Landeshauptstadt Potsdam
Fachbereich Stadtplanung
z.H. Frau Kühn, Frau Franke
Friedrich-Ebert-Straße 79/81
14469 Potsdam

Satzkorn, 12.12.2022

**Stellungnahme zum Vorentwurf des Bebauungsplans Nr. 173
"Freiflächensolaranlagen Marquardt/Satzkorn" und
des Vorentwurfs zur Flächennutzungsplan-Änderung „Freiflächensolaranlagen
Marquardt/Satzkorn“ (26/21)**

Landschaftsplan Stadt Potsdam / Konfliktanalyse, 2012

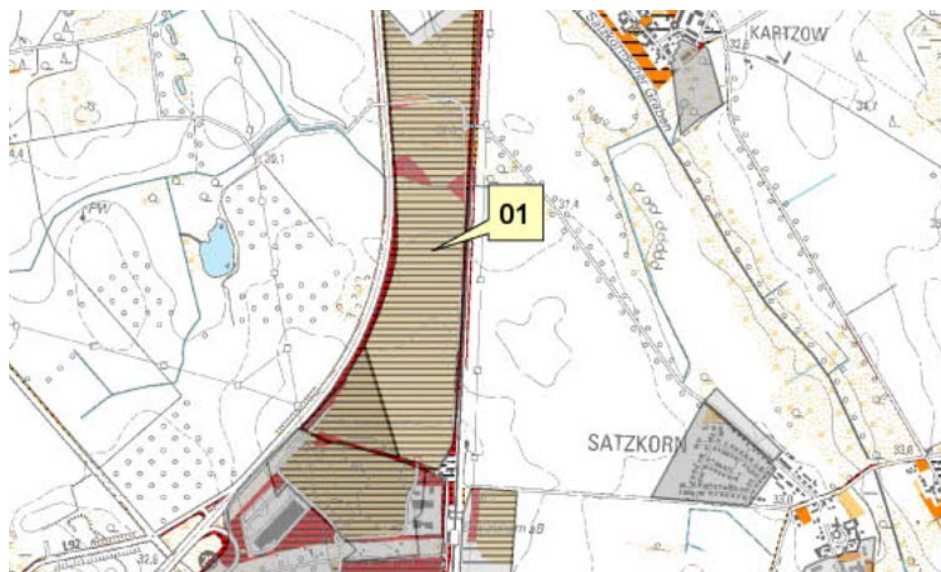
Schon der Landschaftsplan von 2012, dem gemäß §4 Abs.4 Brandenburgisches Naturschutz- ausführungsgesetz am 25.04.2017 auch die Funktion des Landschaftsrahmenplans zugewie- sen wurde, warnt vor der drohenden Zersiedelung der Landschaft auf der benachbarten Flä- che: „Die naturschutzfachlichen Einwände beziehen sich ... auf die nördlich bis auf Höhe von Kartzow reichende Gewerbeflächenausweisung, durch die einer Zersiedelung der Landschaft Vorschub geleistet wird. Östlich der Bahnlinie haben sich bereits vergleichbare Entwicklun- gen vollzogen, die den Raum als Kulturlandschaft und insbesondere auch hinsichtlich der Er- holungsfunktion entwerten. Die gleiche Problematik ist auch für den nördlichen Teil des Friedrichsparks absehbar. Aus Gesichtspunkten des Naturschutzes und der Landschafts- pflege ist daher eine Reduzierung der nördlichen Ausdehnung der Gewerbeflächen anzustre- ben; stattdessen sollte eine verstärkte bauliche Konzentration im Bereich der Autobahnan- schlussstelle Potsdam Nord erfolgen. Dadurch könnten sowohl der vor allem aufgrund von Zerschneidungseffekten problematische Erschließungsaufwand reduziert als auch die Beein- trächtigungen des Naturhaushaltes und des Landschaftsbildes insgesamt eingegrenzt wer- den. Denkbar wäre eine Abgrenzung der Gewerbeflächenentwicklung im Norden entlang der querenden Grabenstruktur, welche eine besondere Bedeutung für den örtlichen Biotopver- bund hat.“²

Das Vorhaben im aktuellen Geltungsbereich würde diese Zersiedelungstendenzen weiter verstärken. Aus diesen Gründen sollte SO-1 von Bebauung freigehalten werden und stattdes- sen z.B. als Ausgleichsfläche fungieren. Weitere Gründe, die für das Freihalten der Fläche SO- 1 sprechen, werden in dieser Stellungnahme im Folgenden begründet. Dazu gehören: Be- lange des Denkmalschutzes, des Hochwasserschutzes, des Freiraums, des Freiraumverbunds, des Biotopkomplexes und des Klimas. Die im FNP festgesetzte „Fläche für Maßnahmen zum Schutz, zur Pflege und zur Entwicklung von Natur und Landschaft“ im Bereich von SO-1 und SO-2 muss erhalten bleiben.

Landschaftsplan der Stadt Potsdam, K2.2 – Wasser⁵:

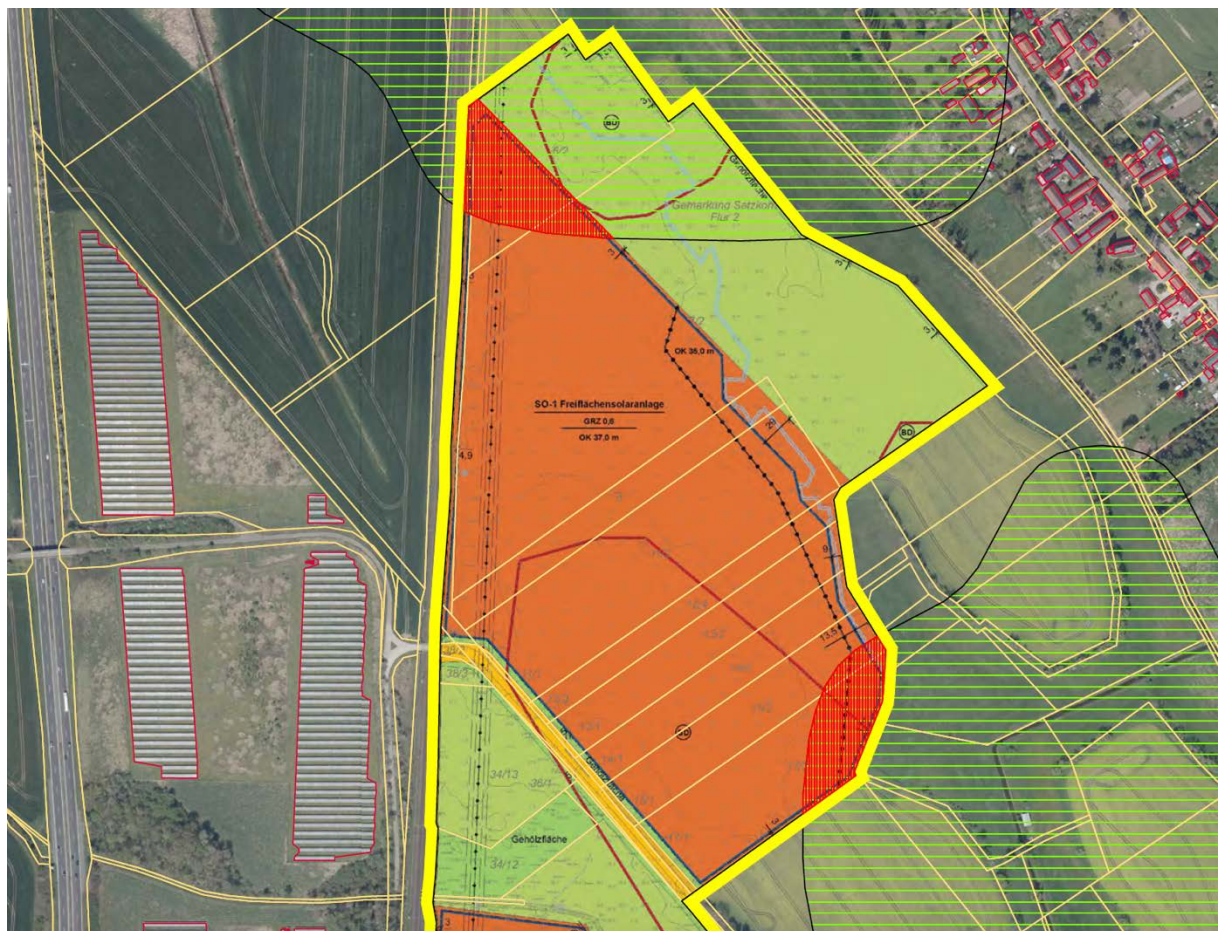
Aufgrund des Klimawandels müssen Niederungsgebiete von jeglicher Bebauung freigehalten werden. Einerseits erhöht sich die Gefahr von Starkregenvorkommnissen, andererseits müssen diese Gebiete für künftige Wasser- und Naturschutzmaßnahmen (z.B. Moorwiedervernässung) freigehalten werden. Die HQ-100 Linie bezieht Extremhochwasserereignisse nicht mit ein. Aus diesen Gründen sollte SO-1 insgesamt von Bebauung freigehalten werden und stattdessen z.B. als Ausgleichsfläche fungieren.

Die Installation der Modulreihen sollte so gewählt werden, dass eine ausreichende Versickerung der Niederschläge sichergestellt wird. Dies kann z. B. durch eine Begrenzung der Tiefe der Modulreihen auf maximal 6,5 Meter, größere Abstände zu den nächsten Modulreihen, breite Montagefugen zwischen den Modulen oder einen Regenwasserabfluss ermöglicht werden.

Flächennutzungsplan Potsdam, Beiplan Natur- und Landschaftsschutz⁶

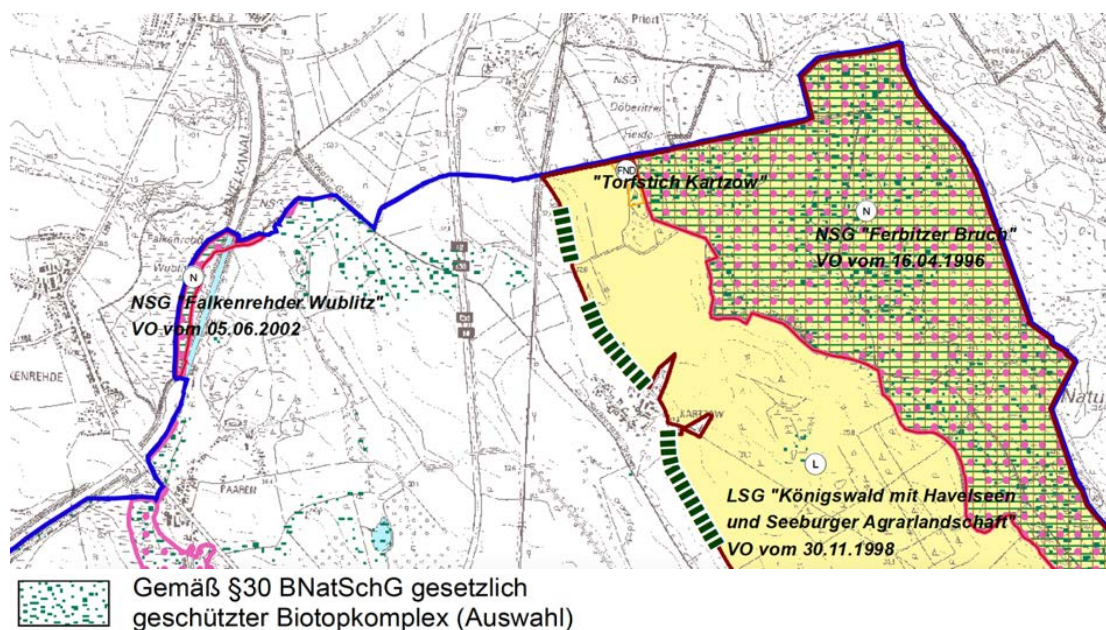
Der gesetzlich geschützte Biotopkomplex entlang des Satzkornschen Grabens verbindet das NSG Falkenrehder Wublitz mit dem LSG "Königswald mit Havelseen und Seeburger Agrarlandschaft" und dem NSG "Ferbitzer Bruch/Döberitzer Heide".

Auch wenn in dieser Darstellung nicht vollständig markiert, ist anzunehmen, dass der Biotopkomplex in südöstlicher Richtung entlang des Satzkornschen Grabens weiterverläuft. Die Errichtung der PV-Anlage auf SO-1 würde dazu führen, dass Freiraum und Biotopkomplex genau auf Höhe der Ortslage Kartzow (einer sowieso schon sensiblen Stelle) eingeeengt werden würden. Weitere örtliche Bedingungen, z.B. die schon vorhandene Solaranlage, beeinflussen die Situation vor Ort zusätzlich.

Die Grenzen des Freiraumverbundes sowie des Biotopkomplexes im räumlichen Geltungsbereich des Bebauungsplans müssen gutachterlich untersucht und die Planung entsprechend angepasst werden. Rein digitale Modelle reichen zu einer Bewertung nicht aus.

Landschaftsplan der Stadt Potsdam, K6– Zielkonzept⁸:

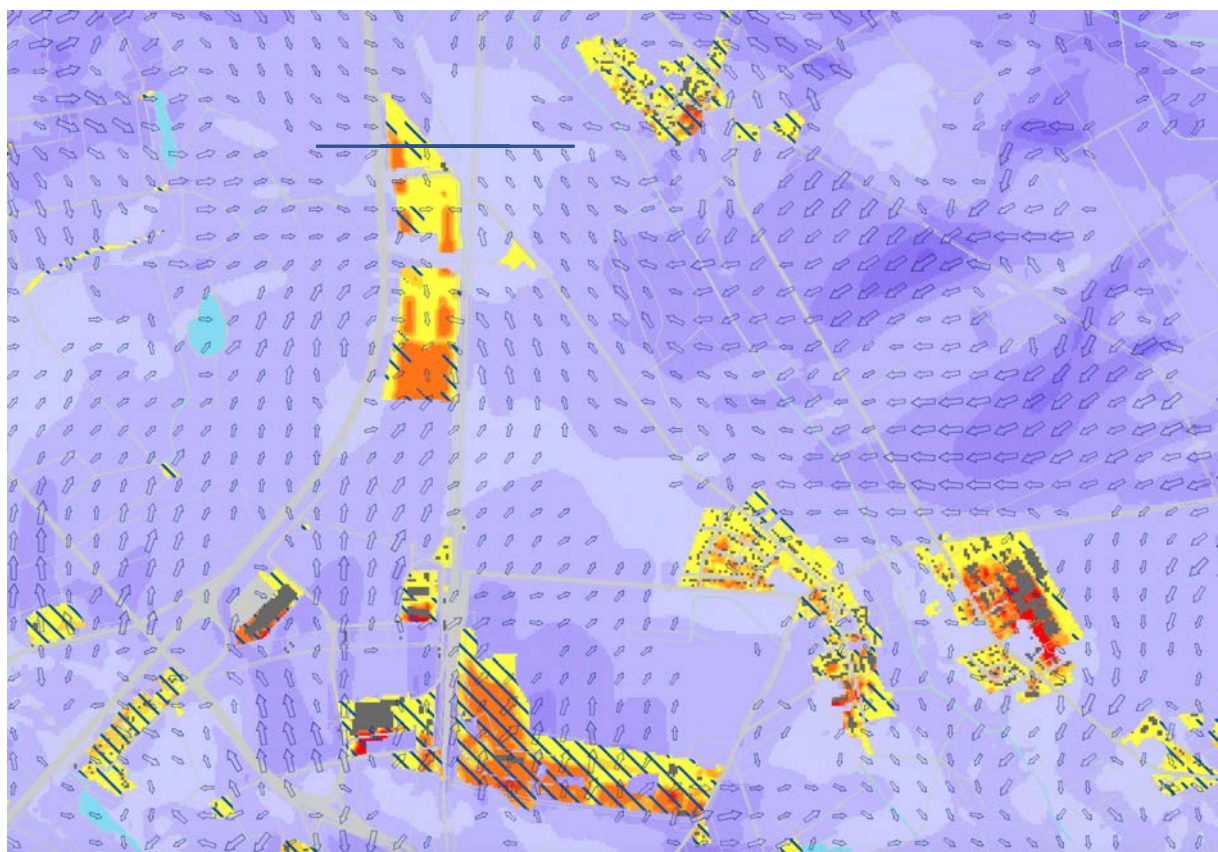
Im Landschaftsplan der Stadt Potsdam wird der Bereich westlich von SO-1 markiert mit „Abwehr von Zersiedelungstendenzen/ Definition von Nutzungsgrenzen“. Dies dürfte auch auf das SO-1 selbst zutreffen.

Der im Zielkonzept erklärte „Erhalt/ Entwicklung von Biotopverbundstrukturen“ ist durch das geplante Gewerbegebiet Friedrichspark-Nord und die dort vorhandenen Freiflächensolaranlagen bereits gestört und bedroht. Eine weitere PV-Anlage auf der Fläche von SO-1 würde diese Biotopverbundstruktur noch deutlich stärker schwächen.

Aus diesen Gründen sollte SO-1 von Bebauung freigehalten werden und stattdessen z.B. als Ausgleichsfläche fungieren.

Ausschnitt Stadtklimakarte (Bewertungskarte Nacht), Stand 09/2022

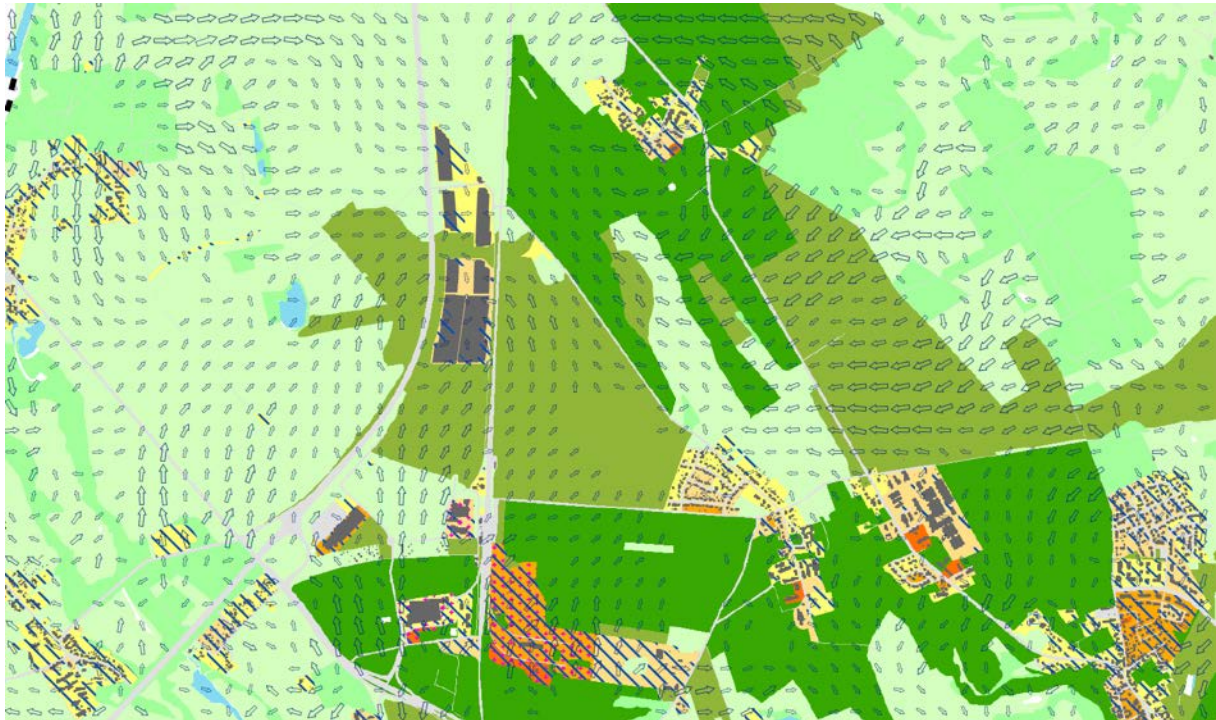
Die Stadtklimakarte der Stadt Potsdam (Bewertungskarte Nacht) besagt, das SO-1 eine sehr hohe bioklimatische Bedeutung besitzt „Für die gegenwärtige Siedlungsstruktur besonders wichtige klimaökologische Ausgleichsräume mit einer sehr hohen Empfindlichkeit gegenüber Nutzungsintensivierung. Bauliche Eingriffe sollten möglichst vermieden werden bzw. unter besonderer Berücksichtigung der grundsätzlichen Klimafunktionen erfolgen. Eine gute Durchströmbbarkeit der angrenzenden Bebauung sollte angestrebt und zur Optimierung der Ökosystemdienstleistung ggf. eine Vernetzung mit benachbarten Grün-/Freiflächen erreicht werden (Grünverbindungen).“

Die Flächen SO-2 und SO-3 besitzen eine hohe bioklimatische Bedeutung: „Für die gegenwärtige Siedlungsstruktur wichtige klimaökologische Ausgleichsräume mit einer hohen Empfindlichkeit gegenüber Nutzungsintensivierung. Bauliche Eingriffe sollten äußerst maßvoll bzw. unter Berücksichtigung der grundsätzlichen Klimafunktionen erfolgen. Eine gute Durchströmbbarkeit der angrenzenden Bebauung sollte angestrebt und zur Optimierung der Ökosystemdienstleistung ggf. eine Vernetzung mit benachbarten Grün-/Freiflächen erreicht werden (Grünverbindungen).“

Ausschnitt Stadtklimakarte (Bewertungskarte Tag), Stand 09/2022

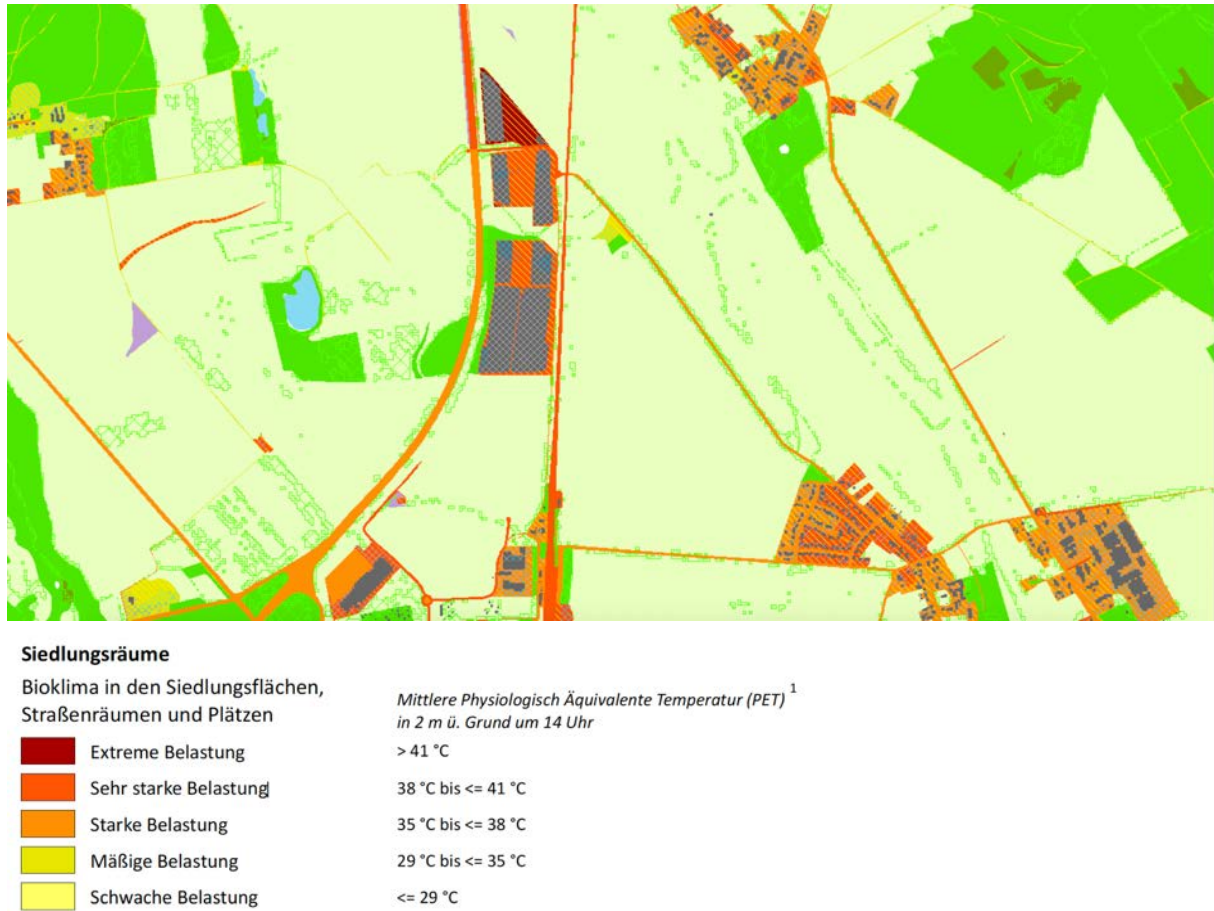
Es ist mit einer sehr starken bis extremen Belastungen des Bioklimas vor Ort zu rechnen.

Ausschnitt aktueller Flächennutzungsplan, 2013

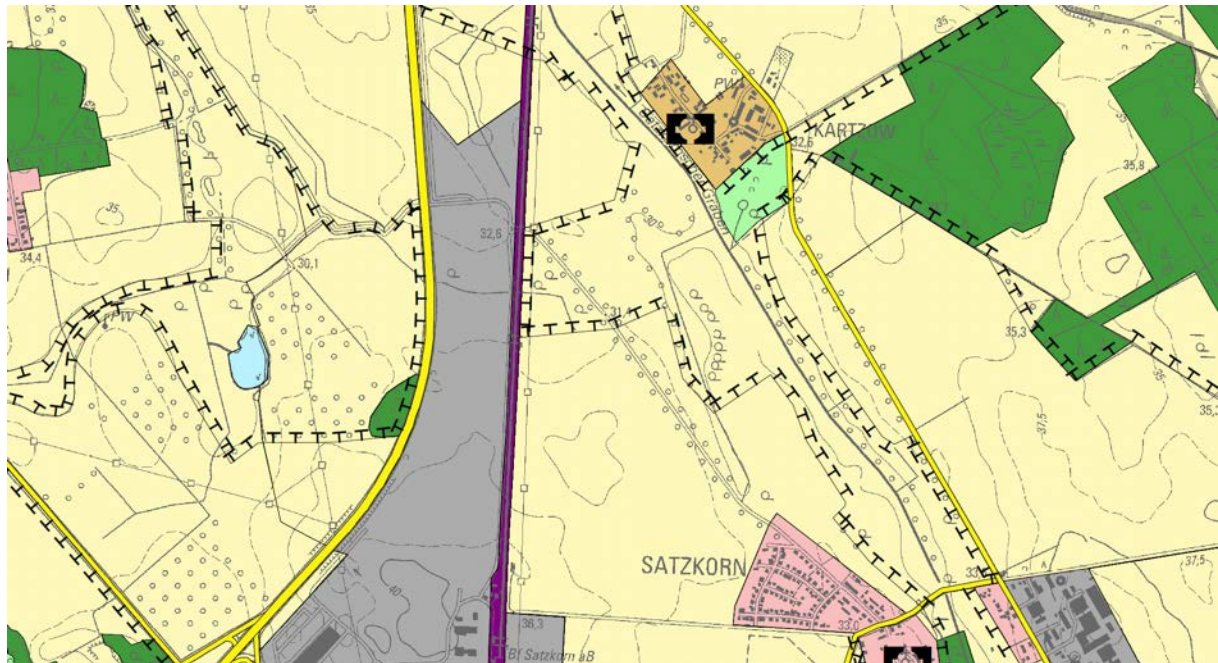
Die im FNP festgesetzte Fläche für Maßnahmen zum Schutz, zur Pflege und zur Entwicklung von Natur und Landschaft muss erhalten bleiben und ist deshalb von Bebauung frei zu halten. Andernfalls muss evtl. ein Zielabweichungsverfahren eingeleitet werden.
